Požadavek zhotovitele na změnu č.10

Projekt: „Karlovy Vary, ulice Konečná – parkování“

Ocenění ke změně č. 10
Projekt: „Karlovy Vary, ulice Konečná – parkování“

Požadavek zhotovitele na změnu č.11

PROJEKT REKONSTRUKCE ULICE KONEČNÁ KARLOVY VARY

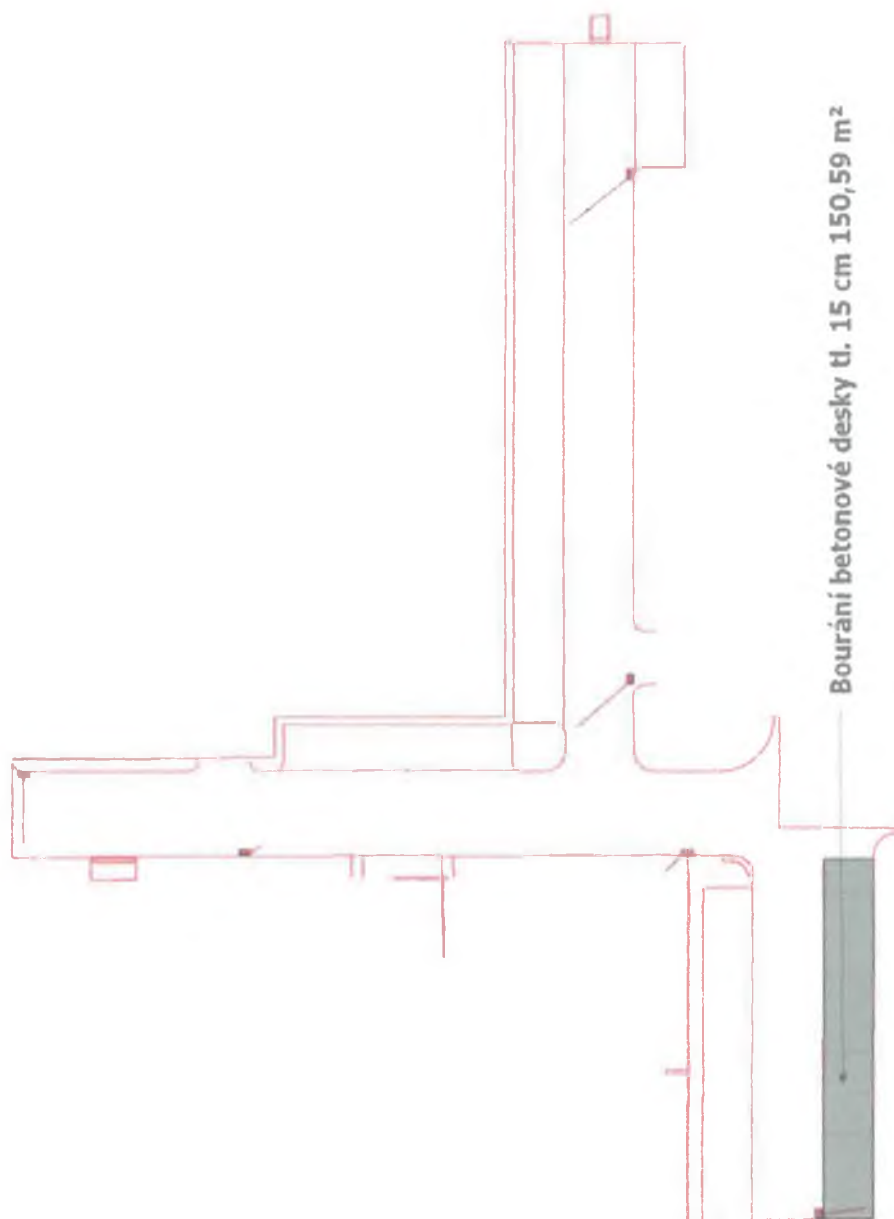
Poznámka: Bourání stabilizace pro parkoviště OSA 3 je prováděno bu
 kladivem. Ve skutečnosti jsou to železobetonové desky. (změna proti PD) ~~žádám o~~
 vyjádření

V komunikaci v ul. 3 se provádí bourání
 betonových ploch stabilizace
 která budou (převážně) převáženy
 ze střešního dvoráku

Po odkrytí stávajících vrstev bylo zjištěno, že podkladní vrstvy nejsou stabilizace, ale betonové vrstvy s výztuží. Z tohoto důvodu byla navržena tato změna.

PROJEKT REKONSTRUKCE ULICE KONEČNÁ KARLOVY VARY

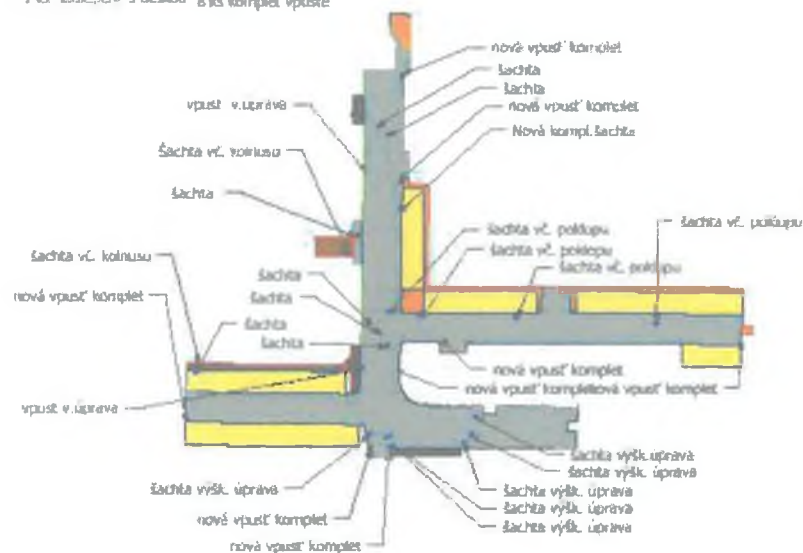
Změnový list řeší změnu v dopravních značkách a dále nerealizované chráničky

1 ks kopieš čtvercový 8 ks šachty vč. poklopů
7 ks zásek:perní s deskou 14 ks výšková úprava
8 ks komplet vpusť 8 ks komplet vpusť

Příloha : grafická část bez měřítka

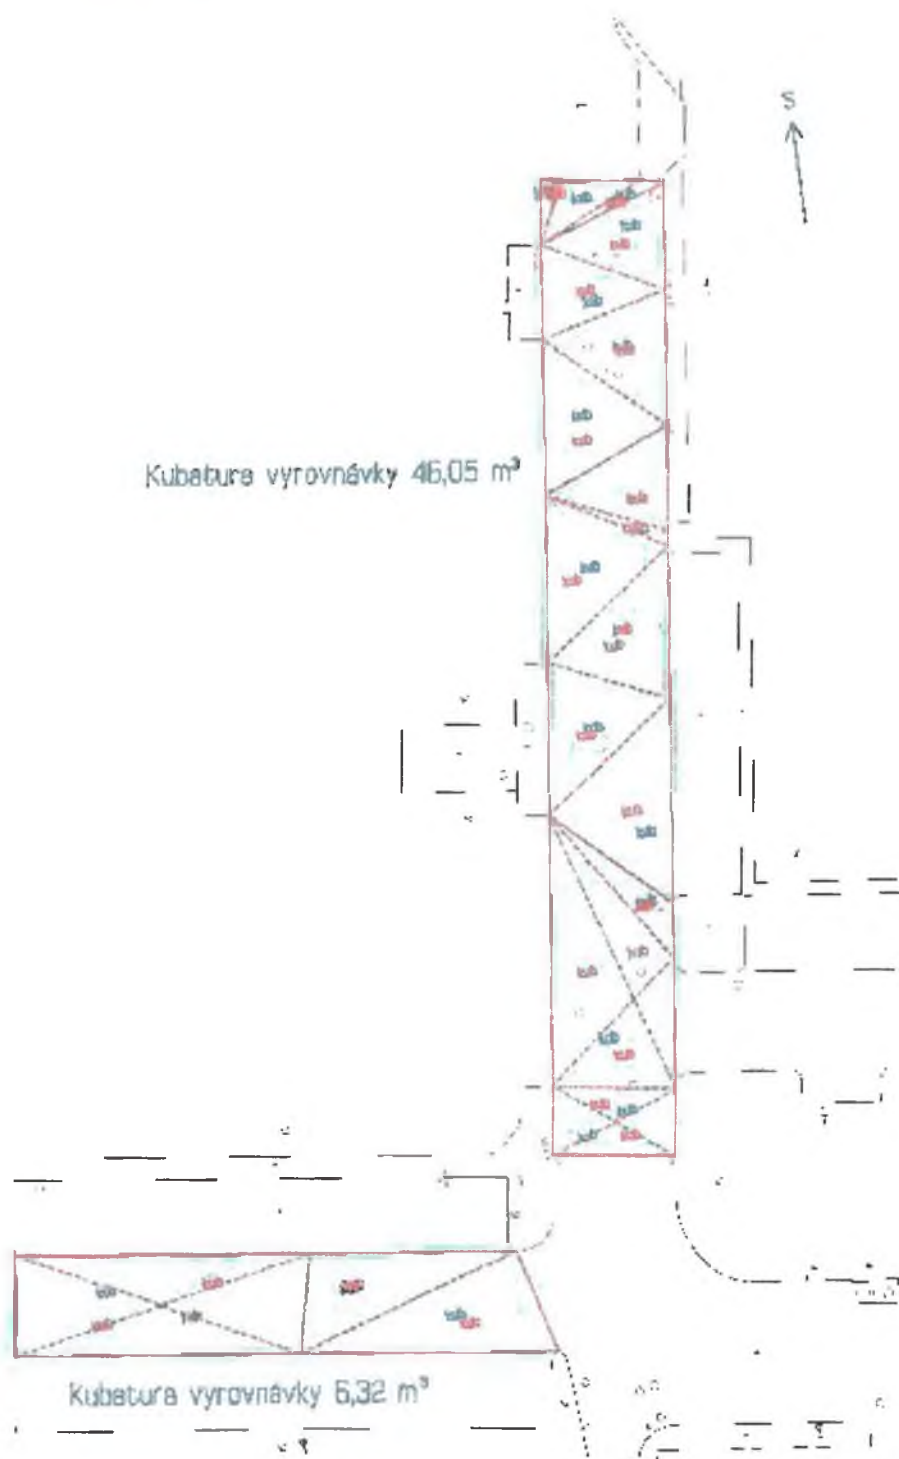
Na základě objednávky a instrukcí p.Hudlického za Streetline s.r.o. bylo provedeno zaměření dne 7.9.2024 před pokládkou nového asfaltu. Dále bylo použito závěrečné zaměření, které provedl Ing.Pánek dne 26.9.2024. Tyto dvě zaměření byly použity pro výpočet kubatury vyrovnávek. Pokládka živice měla být dle projektové dokumentace v mocnosti 10cm. Tato hodnota byla odečtena od celkových kubatur a byla vypočtena kubatura vyrovnávek.

Celková kubatura vyrovnávky : 52,37 m3

Nové řešení:
Původní konstrukční vrstvy nebyly odstraněny a byly provedeny vyrovnávky z živličných vrstev.

PROJEKT REKONSTRUKCE ULICE KONEČNÁ KARLOVY VARY

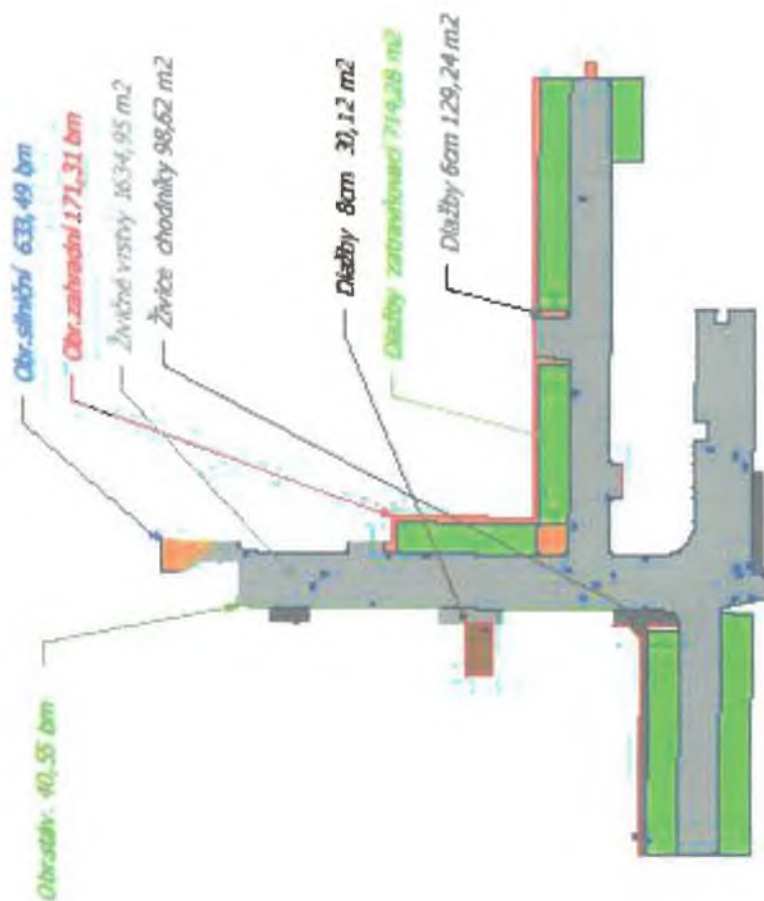
Nové řešení:
Skutečnost stavebních prací v návaznosti na projekt stavby

Zdůvodnění změny:
Skutečně provedené stavební práce
